対策箇所説明図

ロアボールジョイント（ナックルアーム付き）

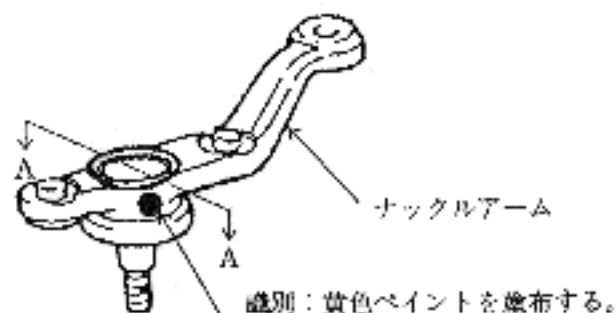
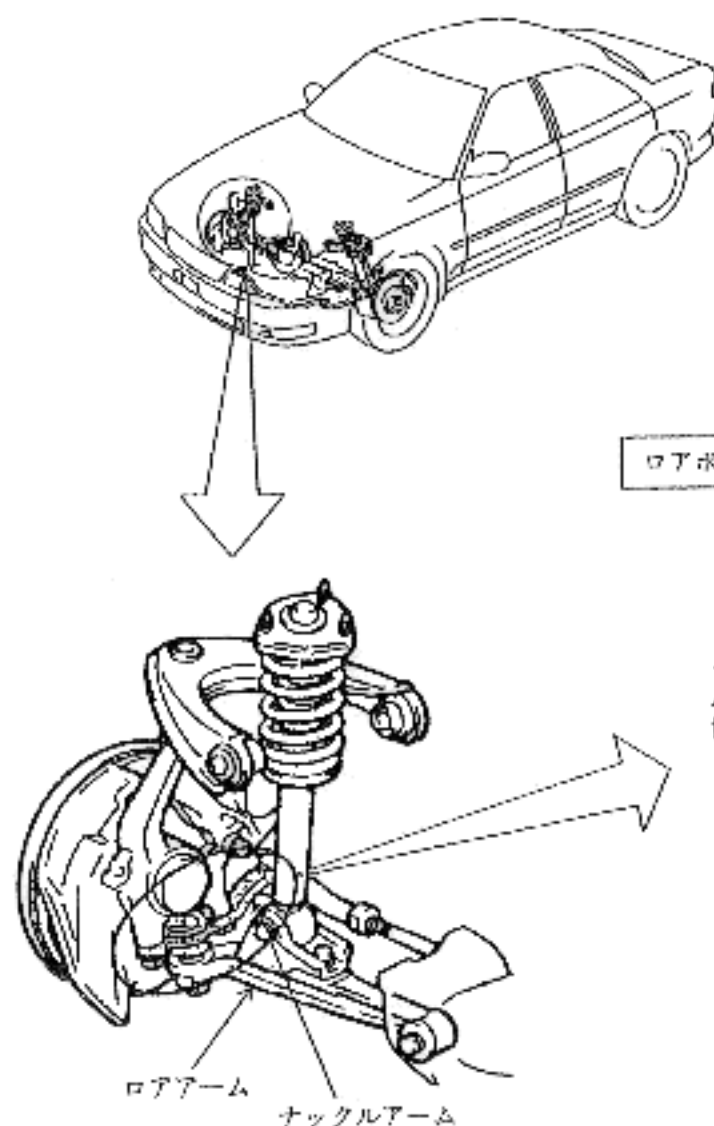
基準不適合発生箇所

ロアボールジョイントの球部表面に仕上げの粗いものがあるため、樹脂製シートが異常に摩耗し、ロアボールジョイントがナックルアームから外れるおそれがある。

改善の内容

全車両、ロアボールジョイント（ナックルアーム付き）を良品と交換する。
